RAPPORT D'ENQUETE PUBLIQUE UNIQUE

préalable à la déclaration d'utilité publique (DUP) relative au projet de création d'infrastructure collectrice de transports collectifs dénommé « ALTIVAL » dans les communes de Noisy-le-Grand (93), Bry-sur-Marne, Villiers-sur-Marne, Champigny-sur-Marne et Chennevières-sur-Marne (94) et valant mise en compatibilité de leurs documents d'urbanisme (MECDU)

**Enquête publique unique du lundi 30 septembre au lundi 4 novembre 2019 inclus**

RAPPORT, AVIS ET CONCLUSIONS DE LA COMMISSION D'ENQUÊTE

Plan de l'OAP 6: Mont d'Est

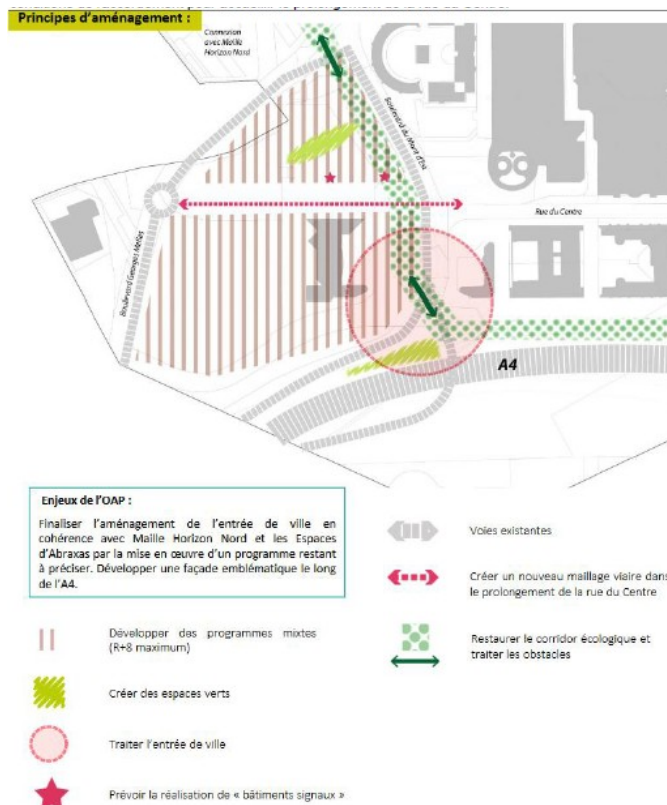
Il convient donc de modifier la légende du document cartographique associé à l'OAP 6.

Extrait du plan du PLU de Chennevières-sur-Marne (mars 2018)

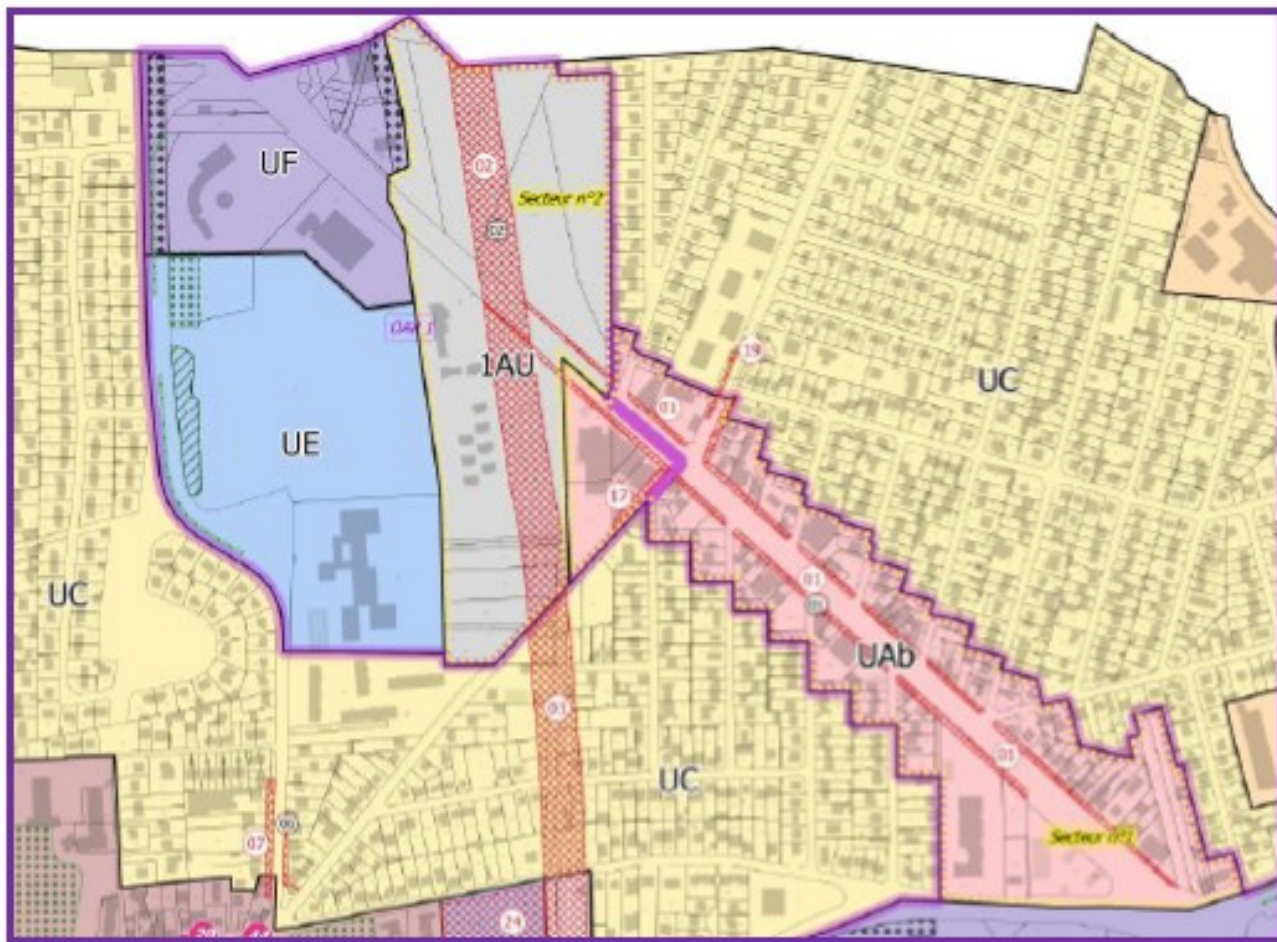
Concernant l'ER 2, les emprises du projet ne s'insèrent pas entièrement dans cette zone. **Une modification de l'ER 2 sera donc nécessaire pour être compatible avec le tracé Altival.**
